**AVIS RELATIF À LA PROTECTION
CONTRE LES EVENTUELS EFFETS NOCIFS ET NUISANCES
PROVOQUÉS PAR LES RAYONNEMENTS NON IONISANTS
GÉNÉRÉS PAR DES ANTENNES ÉMETTRICES STATIONNAIRES**

Commune : EGHEZEE - Exploitant : PROXIMUS

Référence exploitant : 81ELL_01

Rapport n° 736 / 2025

Figure 1 : Vue en plan des lieux de séjour et des points de contrôle

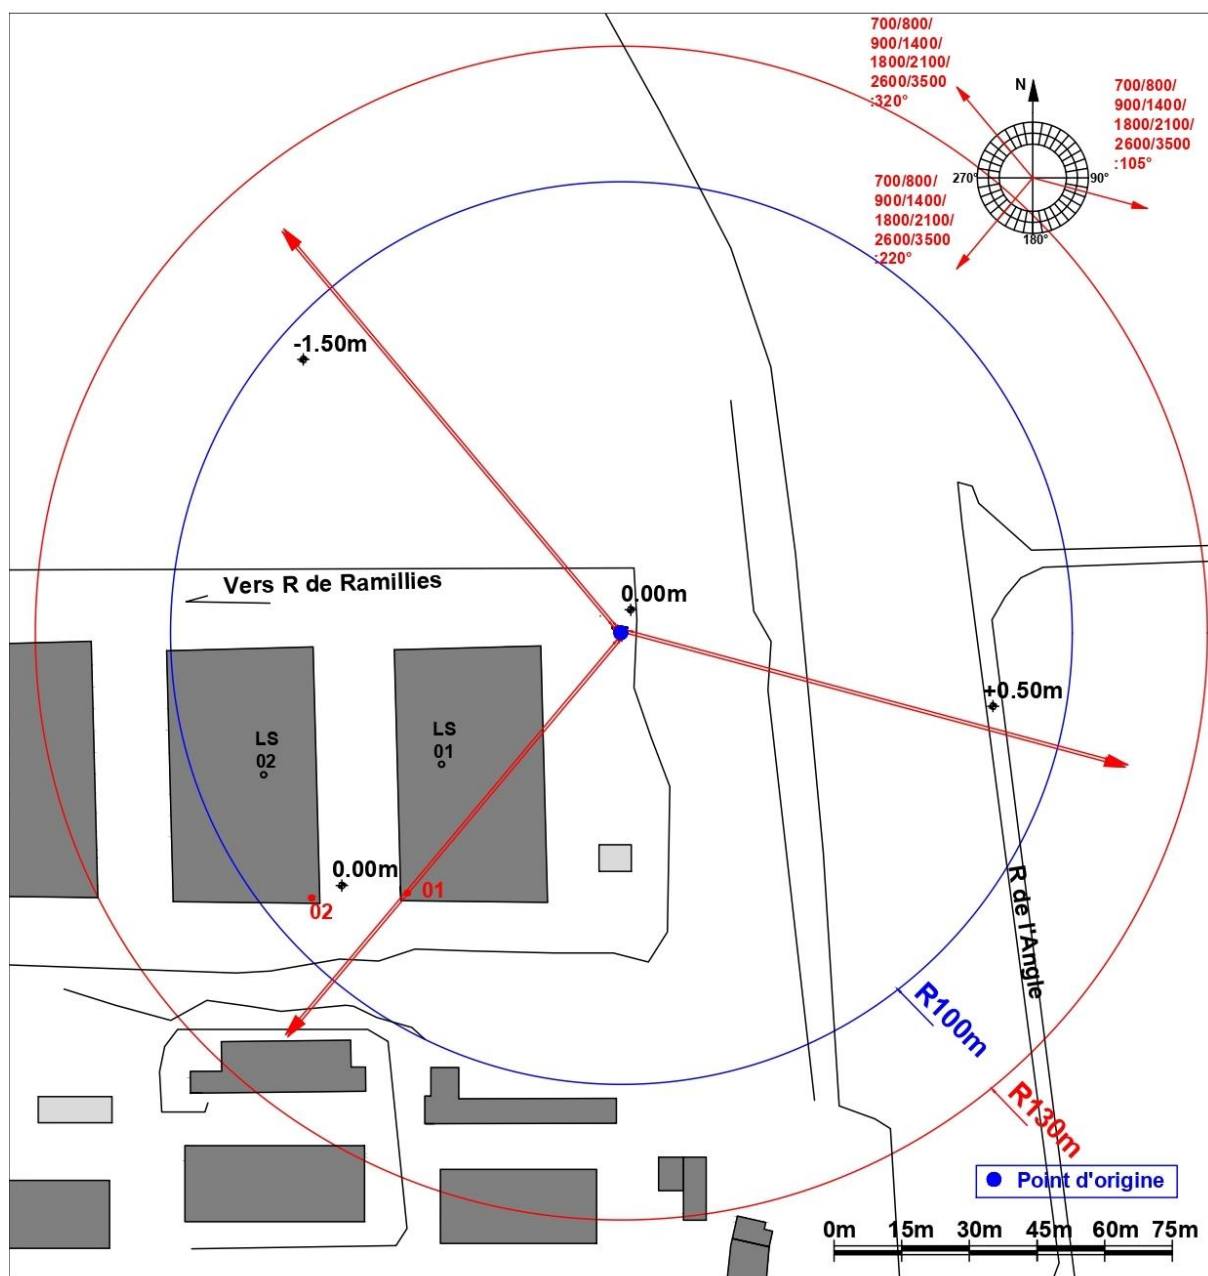
N° point de contrôle	LS	Atténuation (dB)	Indice d'exposition relatif à la limite par installation IE_i
2	LS02	3,0	0,472
1	LS01	3,0	0,287

En ce qui concerne les antennes de l'installation mentionnées dans le tableau 1, la distance maximale à laquelle la limite pourrait être atteinte, à l'extérieur, est égale à 104,1 m. S'il n'y a pas de LS à une distance inférieure, les antennes respectent forcément la limite d'immission.

Dans le cas des LS situés à l'intérieur des bâtiments, une atténuation d'obstacle est prise en compte et il en résulte que la distance maximale à laquelle la limite pourrait être atteinte se réduit à 74,2 m.

Les résultats de l'évaluation décrite au paragraphe 4 indiquent que les antennes émettrices stationnaires de l'installation faisant l'objet du présent avis ne produisent pas, dans un lieu de séjour, un rayonnement électromagnétique maximum supérieur aux limites fixées à l'article 4 du décret.

En conclusion, les antennes émettrices stationnaires faisant partie de l'installation référencée dans le paragraphe 2 et dont les caractéristiques techniques sont résumées dans le tableau 1 **respectent les limites d'immission** fixées à l'article 4 du décret du 8 décembre 2022 (M.B. du 16.12.2022) modifiant le décret du 3 avril 2009 relatif à la protection contre les éventuels effets nocifs et nuisances provoqués par les rayonnements non ionisants générés par des antennes émettrices stationnaires.
